## SERVICE INFO

# Ruhigerer Motorlauf

## Umrüstung von starrer Riemenscheibe auf einen Generatorfreilauf

Bild 1: Wechsel von starrer Riemenscheibe auf einen Generatorfreilauf

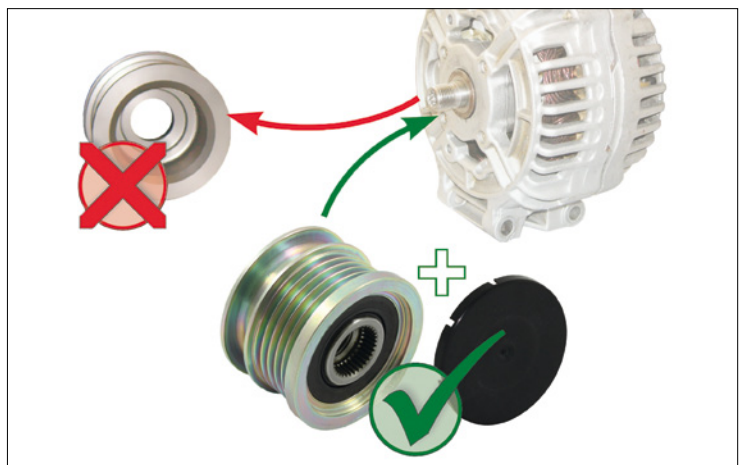
Bei oben genannten Fahrzeugen mit starrer Generatorriemenscheibe kann es zu Vibrationen und störenden Geräuschen aus dem Nebenaggregatetrieb kommen. Diese entstehen durch die, im Vergleich zum Benzinmotor, stärkeren Drehungleichförmigkeiten des Dieselmotors.

Schaeffler Automotive Aftermarket empfiehlt, die betroffenen Fahrzeuge mit starrer Generatorriemenscheibe, auf einen Generatorfreilauf umzurüsten.

Der Generatorfreilauf entkoppelt den Nebenaggregatetrieb von den Drehungleichförmigkeiten des Motors und sorgt für einen gleichmäßigeren und somit ruhigeren Lauf des Keilrippenriemens. Dadurch wird ein geräuschärmerer und angenehmerer Motorlauf erreicht.
